改善箇所説明図

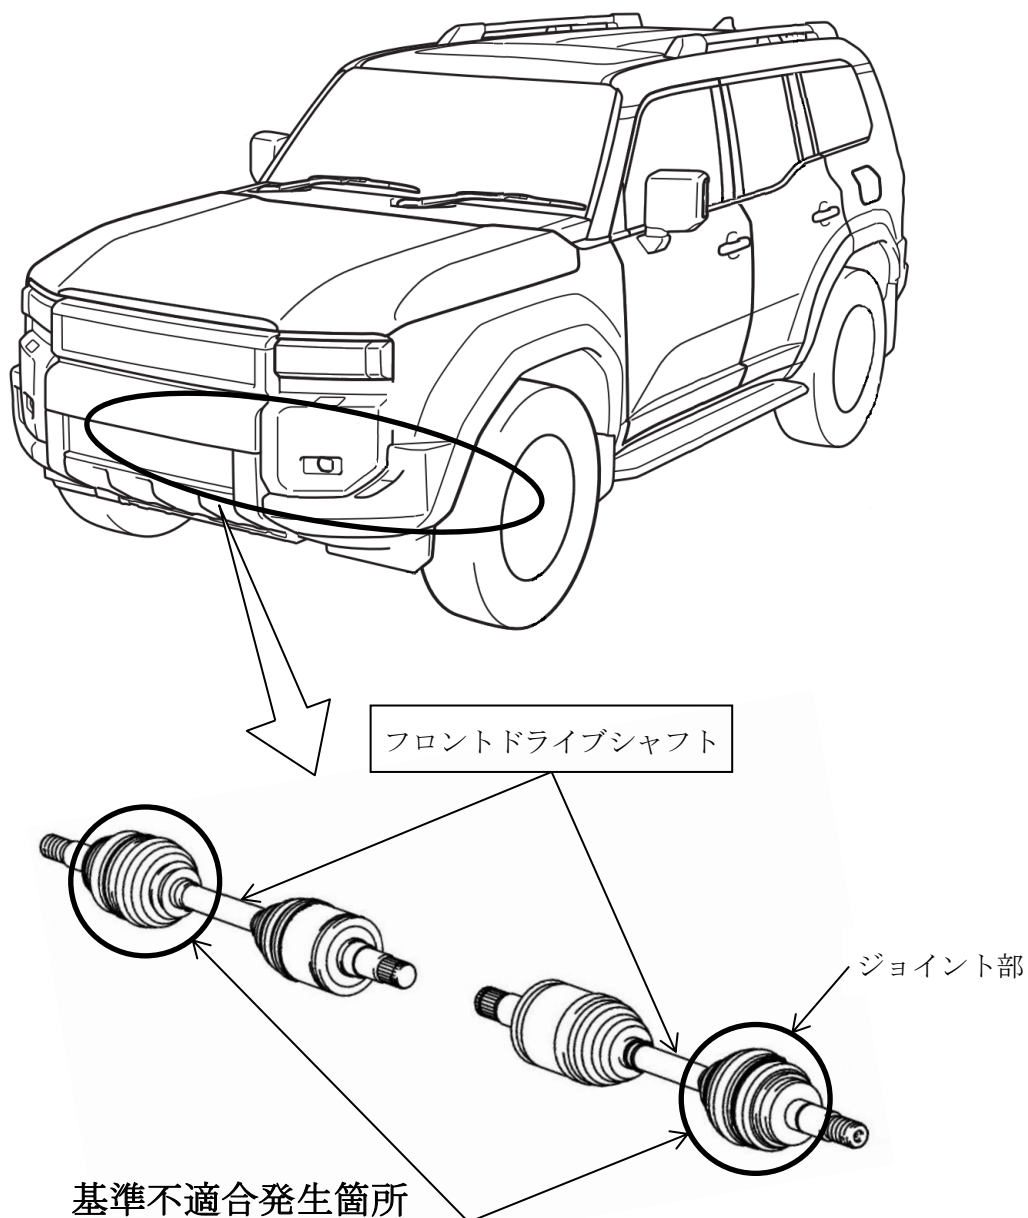
フロントドライブシャフトにおいて、生産設備の管理が不十分なため、車輪側ジョイント部の構成部品が組付けられていないものがある。そのため、そのままの状態で使用を続けると当該ジョイント部が損傷し、走行不能となるおそれがある。

全車両、左右フロントドライブシャフトの製造番号を点検し、該当する場合は良品と交換する。
